„Rozbudowa ulicy 1-go Maja w Szczecinku”

ORGANIZACJA RUCHU I OZNAKOWANIE

**dotyczy: zaopiniowania projektu stałej organizacji ruchu w ciągu dróg powiatowych
na skrzyżowaniach ulic: Jana Pawła II/1 Maja, Kaszubska/1 Maja oraz Koszalińska/1 Maja
w Szczecinku w związku z przebudową drogi gminnej - ul. 1 Maja w Szczecinku**

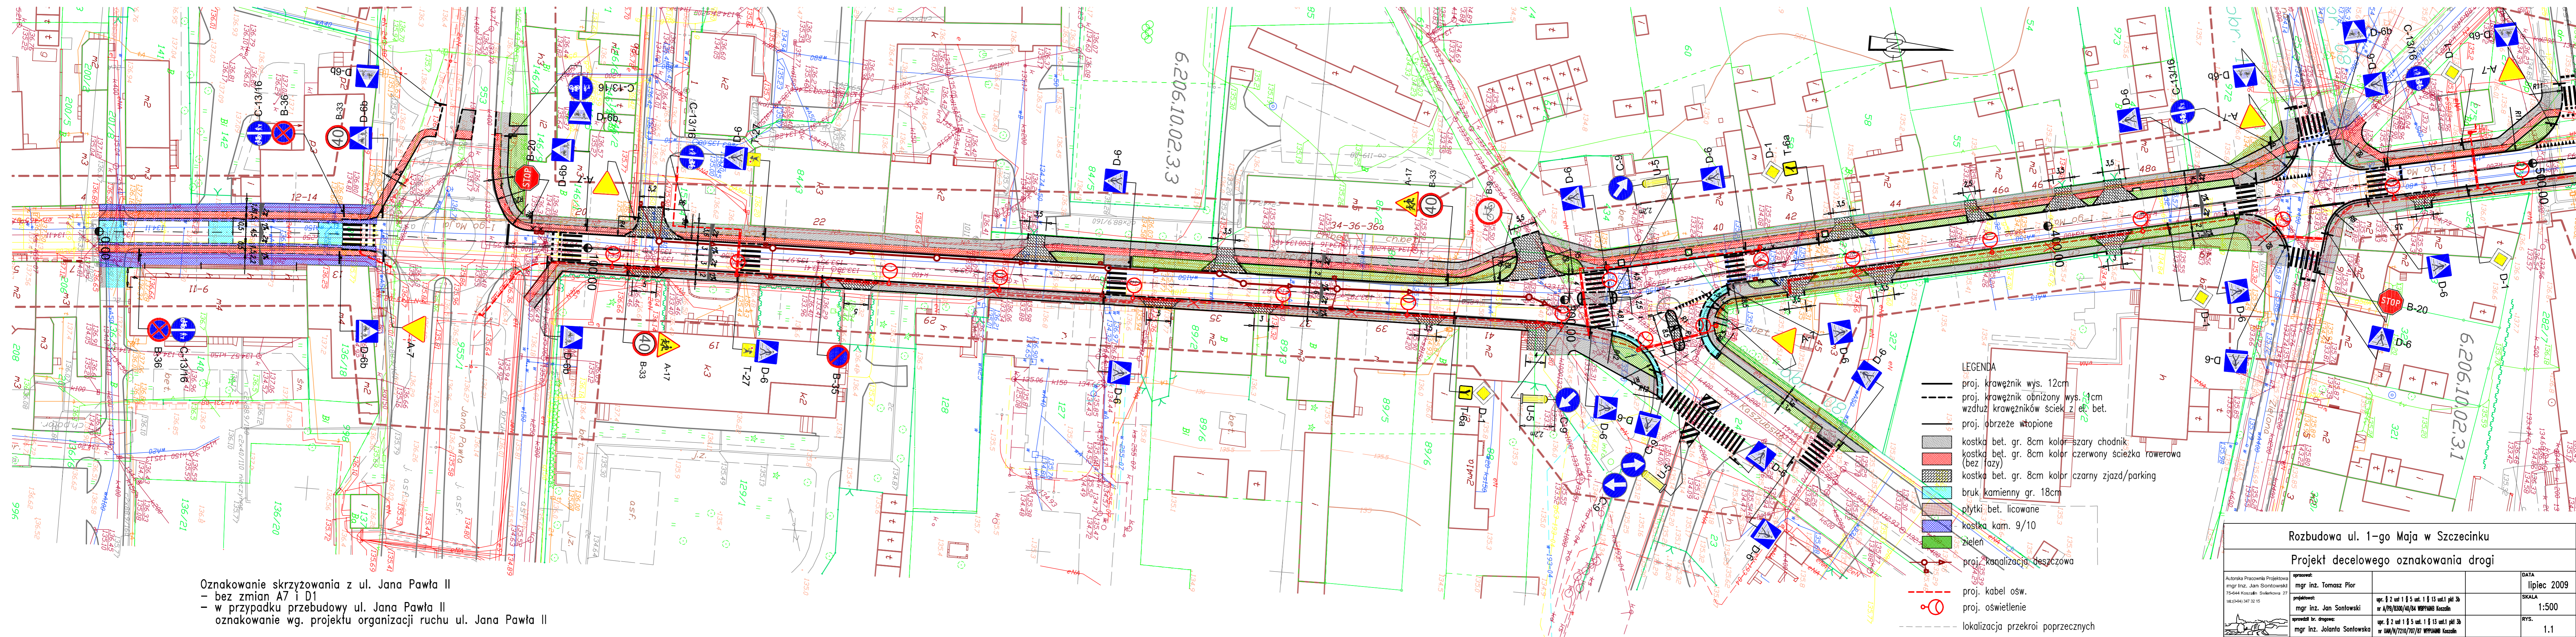
- **na rys. 1.1** w obrębie skrzyżowań z ul. Jana Pawła II / 1 Maja oraz Kaszubska/1 Maja
zastosować linie warunkowego zatrzymania (P-14) przed przejściami dla pieszych,

- przy skrzyżowaniu ulicy 1 Maja z ul. Jana Pawła II, zamiast znaku A-7 na ul. 1 Maja
zastosować znak B-20 z linią P-12 (zgodnie z istniejącym obecnie oznakowaniem),

- w obrębie skrzyżowania ul. Kaszubskiej z ul. 1 Maja, wyznaczyć miejsce wjazdu
na zaprojektowany ciąg pieszo-jezdny na ul. 1 Maja, dla rowerzystów jadących z ul. Ka-
szubskiej w stronę ul. Jana Pawła II,

- za zjazdem na działkę nr 62 obr. 13 (w kierunku ul. Jana Pawła II), wprowadzić znak B-9
„zakaz wjazdu rowerów”,
- przedłużyć pas dzielący jezdnię zjazdu na dworzec PKS, tak aby powstał azyl dla pieszych,

- przejście dla pieszych na zjeździe do dworca PKS oznakować znakami D-6,
- w przypadku wykonania jako pierwszej przebudowy ul. Jana Pawła II, na skrzyżowaniu ulic
1 Maja i Jana Pawła II obowiązywać będzie schemat organizacji ruchu opracowany
dla ul. Jana Pawła II.
